গণপ্রজাতন্ত্রী বাংলাদেশ সরকার
শ্রম ও কর্মসংস্থান মন্ত্রণালয়
কলকারখানা ও প্রতিষ্ঠান পরিদর্শন অধিদপ্তর

ক্যাপ পর্যবেক্ষণের তথ্য

কারখানার নাম	বকট এ্যাপারেলস লি:
ঠিকানা	Razzak Tower, Dag # 901, 7/1, Uttara Khan
কারখানার কোড	DHK496
কালার কোড	
মূল্যায়নের ধরণ: কাঠামোগত মূল্যায়ন	পর্যবেক্ষণের তারিখ: ০৩-০৪-২০২৩
১. পর্যবেক্ষণ

পরিদর্শন পর্যবেক্ষণ	Inadequate Factor of Safety (FOS)
কাপ আইটেম ক্যাটাগরি

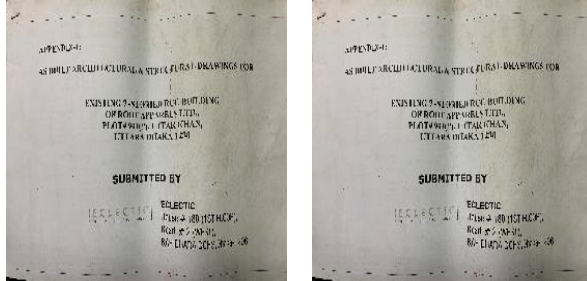
কার্যক্রম	The factor of safety for this building has been found to be low with the existing gravity load. it is recommened to have a detail engineering assessment (DEA) of the structure as per section 17.2 of NTC guideline.
সুপারিশের তথ্যসূত্র	
কারখানার কার্যক্রম	
অগ্রাধিকার	প্রয়োজ্য নয়
চূড়ান্ত সময়সীমা	-
সংশোধিত সময়সীমা	০১-০১-১৯৭০
অগ্রগতির অবস্থা	চলমান
মন্তব্য	31-Dec-2019 (CVV1): DEA has been found completed with approval. Column retrofitting work has been done partially. 22-Mar-2020 (CVV2): DEA has been found completed with approval. Column retrofitting work has been done partially. 25-Jan-2021 (CVV3): DEA has been found completed with approval. Column retrofitting work has been done partially. 10-August-2021: DEA has been found completed with approval. Column retrofitting work has been done partially. 21/08/2022: The DEA report has received approval from DIFE and retrofit work was on going. 03/04/2023: The DEA report has received approval from DIFE and retrofit work was on going.

পরিদর্শন পর্যবেক্ষণ	Floor Load Plan
কাপ আইটেম ক্যাটাগরি

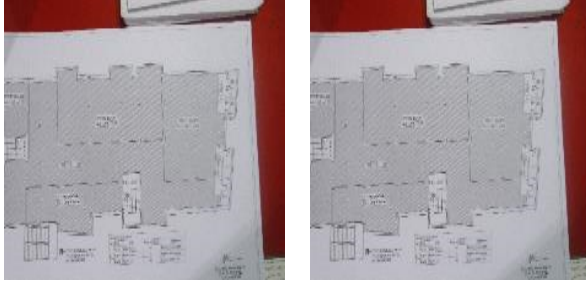
কার্যক্রম	The factory owner has been instructed to prepare and submit a load plan for vetting. Once it is submitted by the factory owner, it will be duly vetted. The factory owner should arrange displaying the approved load plan for each floor on the wall in a visible location and shall adhere to it.
সুপারিশের তথ্যসূত্র	
কারখানার কার্যক্রম	
অগ্রাধিকার	প্রয়োজ্য নয়
চূড়ান্ত সময়সীমা	-
সংশোধিত সময়সীমা	০১-০১-১৯৭০
অগ্রগতির অবস্থা	চলমান
মন্তব্য	31-Dec-2019 (CVV1): Floor load plan has been found. 22-Mar-2020 (CVV2): Floor load plan has been vetted but not posted on floors. Also, load marking was not available on storage area. 25-Jan-2021 (CVV3): Floor load plan has been vetted but not posted on floors. Also, load marking was not available on storage area. 10-August-2021 (CVV4): Floor load plan has been vetted but not posted on floor. 21/08/2022: The DEA report has received approval from DIFE but load plan was not found posted on floor during inspection date. 03/04/2023: The DEA report has received approval from DIFE but load plan was not found posted on floor during inspection date.
